**SOCIETE NATIONALE
DES CHEMINS DE FER LUXEMBOURGEOIS**

Objet : Rapport d'enquête technique sur la collision ferroviaire survenue le 11 octobre 2006 à la frontière franco-luxembourgeoise à Zoufftgen.

Prise de position des CFL par rapport aux constatations et recommandations formulées par les entités d'enquêtes techniques BEA-TT et AET dans le rapport final sur l'accident ferroviaire du 11 octobre 2006 à Zoufftgen.

Figure n° 9 : TCO de Bettembourg extrémité coté France
reconstitution schématique des indications présentées sur la voie 1 à 11h40

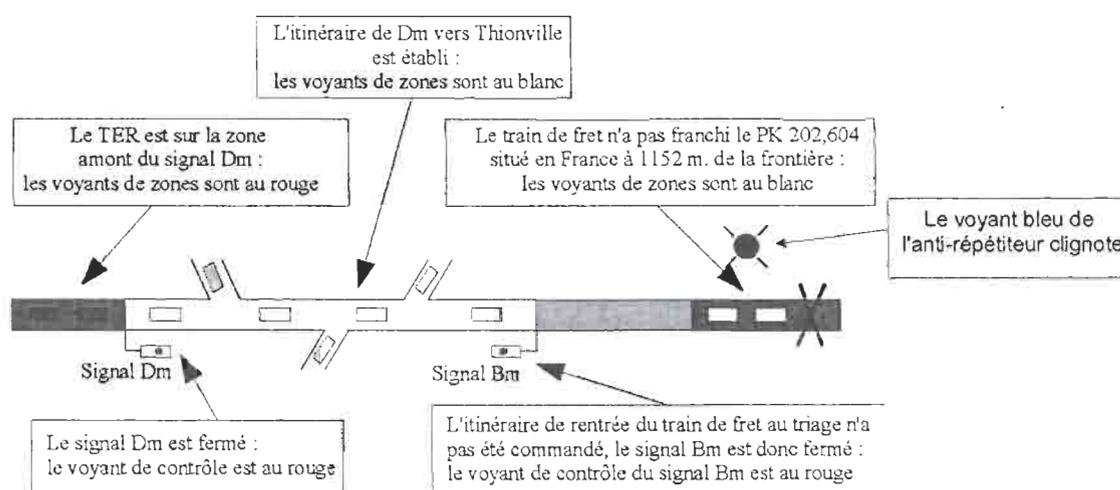
En outre les figures N° 9 et N° 10 reprises à la page 74 de la version février 2009 du rapport final et représentant les indications sur le TCO donnent lieu à la remarque suivante :

Dans le projet du rapport nous transmis par l'EEAI par courrier postal en date du 6 mai 2008, les figures N° 9 et N° 10 présentaient des erreurs graves à savoir :

- représentation erronée des branches déviantes des aiguilles situées entre le signal Dm et le signal Bm,
- désignation erronée de la lampe rouge de la répétition du sens-secours au module IPCS.

Or nous devons constater avec regret que le BEA-TT/AET a repris dans la version février 2009 du rapport final de nouveau les figures N° 9 et N° 10 erronées.

Il y a lieu de corriger et de compléter la Figure n° 9 comme suit :

En effet, le voyant bleu de l'anti-répétiteur manque sur la Figure no 9. De plus, comme l'itinéraire Dm vers Thionville est tracé, les voyants relatifs aux branches déviantes des aiguilles situées entre le signal Dm et le signal Bm ne peuvent être allumés !

Figure n°10 Le module IPCS à 11h40

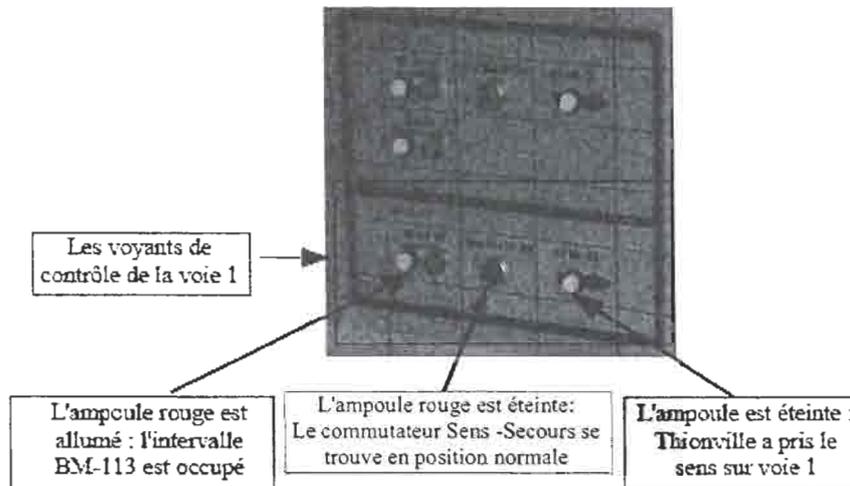
La légende de la Figure n° 10 est à corriger comme suit :
